Titel:	**Reconstructie Vennewatersweg te Heiloo fase 2**
Opgesteld door:	[redacted]
Gecontroleerd door:	[redacted]
Datum:	31 augustus 2026
Aan:	Omgevingsdienst Noord-Holland Noord
Behandelaar:	[redacted]
Betreft:	Verzoek tot wijziging van voorschrift 31 en 32 (Ontheffing Wnb)
Zaaknummer:	OMG-008532/DMS423776

Middels deze aanvraag doet gemeente Heiloo, als houder van een ontheffing Wet natuurbescherming voor de reconstructie van de Vennewatersweg (zaaknummer OMG-008532/DMS423776) een formeel verzoek tot het wijzigen van twee specifieke voorschriften uit deze ontheffing. Dit verzoek heeft betrekking op voorschriften 31 en 32, welke de aanleg van een permanente houtwal/compensatiezone voorschrijven.

Figuur 1

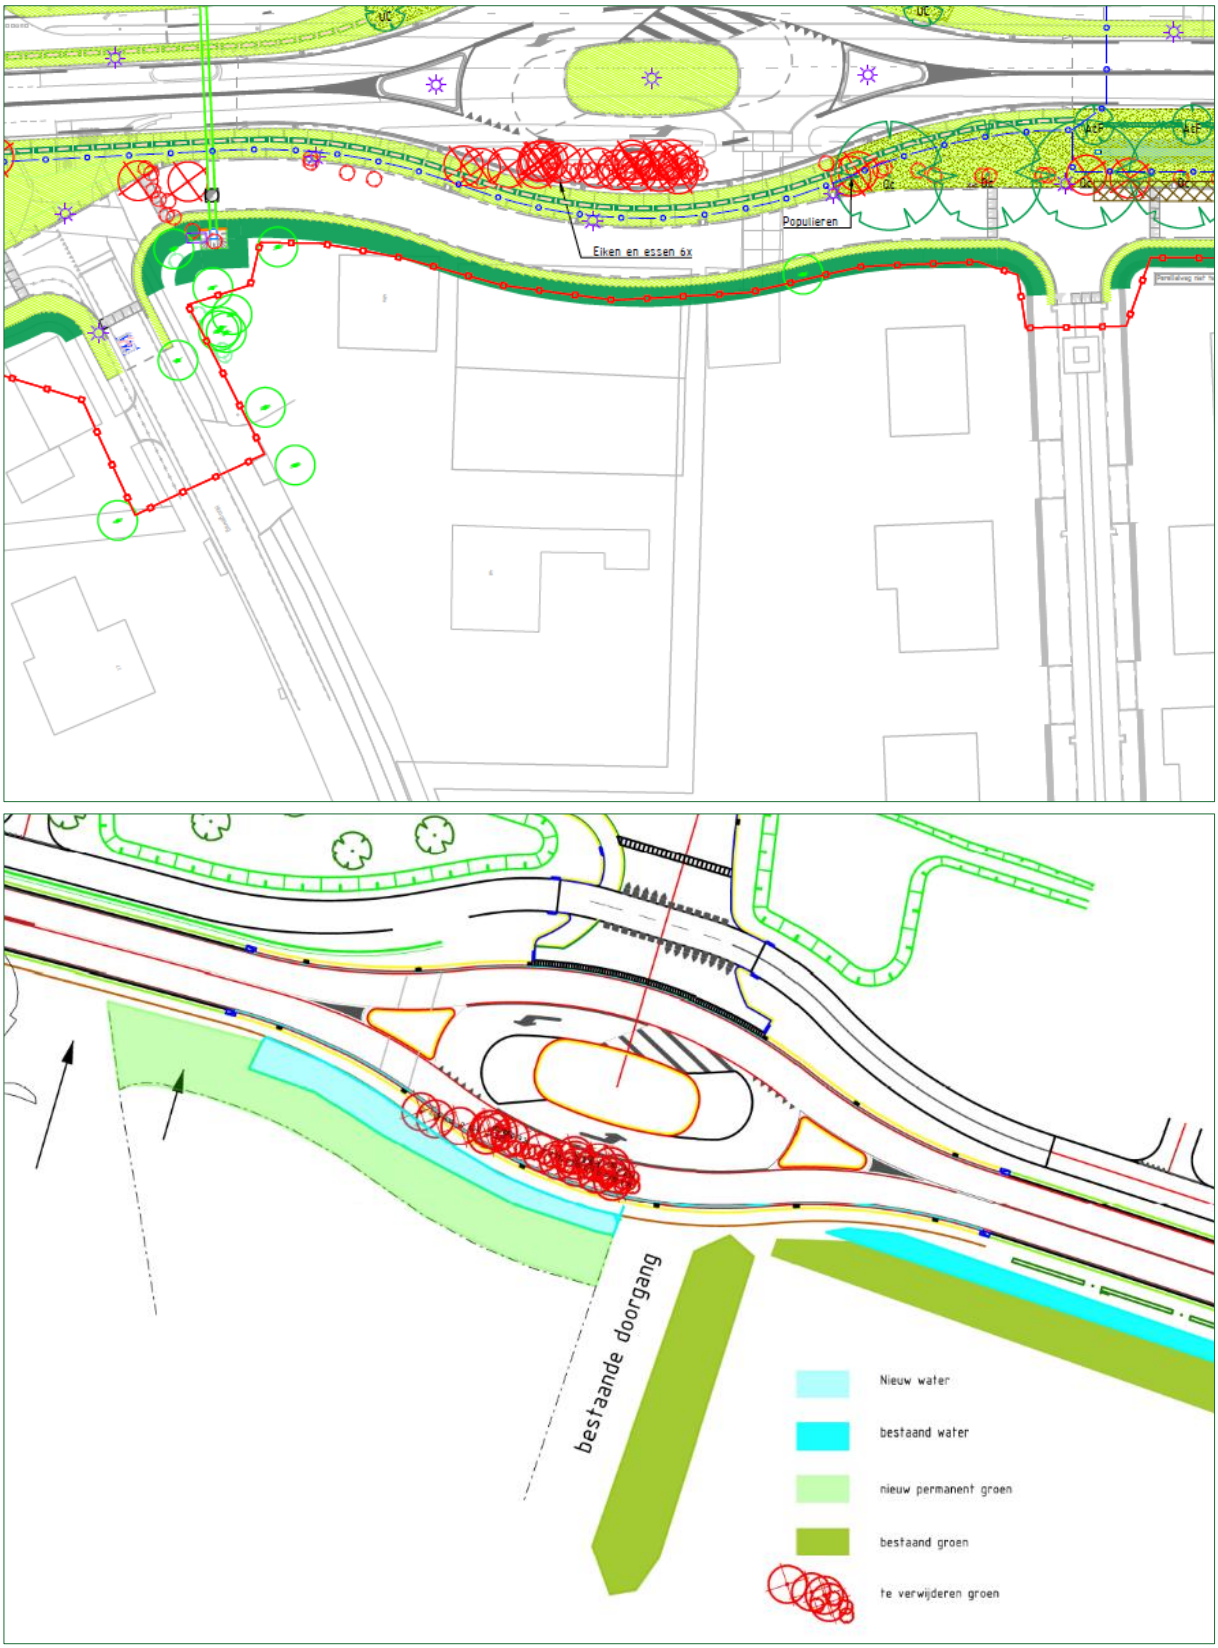
Op grond van het besluit met zaaknummer OMG-008532/DMS423776 is aan de gemeente Heiloo een ontheffing verleend voor het uitvoeren van ruimtelijke ingrepen ten behoeve van de reconstructie van de Vennewatersweg. Ter hoogte van de Hoogeweg zullen in het kader van deze werkzaamheden beplanting/bomen worden gekapt en zal een permanente houtwal worden aangelegd zie Figuur 1.

Middels deze brief verzoekt de gemeente Heiloo formeel om een ondergeschikte wijziging van voorschrift 31 en 32, waarbij wordt toegestaan dat zowel de fysieke aanplant van de bomen/struiken als het inzaaien van het kruidenmengsel niet direct na de kap plaatsvinden, maar (gebundeld) in het eerstvolgende najaar.

"De ontheffing houder dient direct na de kap van het bestaande groen een permanente en functionele takkenril aan te leggen conform voorschrift 28 en 29 ter behoud van de schuil- en corridorfunctie. De definitieve aanplant van de 2 meter brede houtwal en inheemse bomen dient plaats te vinden in het eerstvolgende najaar/plantseizoen (periode oktober – december) volgend op de kapwerkzaamheden, teneinde een optimaal aanslag- en overlevingspercentage van de beplanting te garanderen."

"Het inzaaien van het lokale inheemse kruidenmengsel wordt eveneens uitgesteld tot het eerstvolgende najaar (periode september – november) en vindt gelijktijdig plaats met de voorbereiding van de bodem voor de definitieve aanplant, teneinde uitdrogen van het zaad en overheersing van onkruid gedurende de droge zomermaanden te voorkomen."
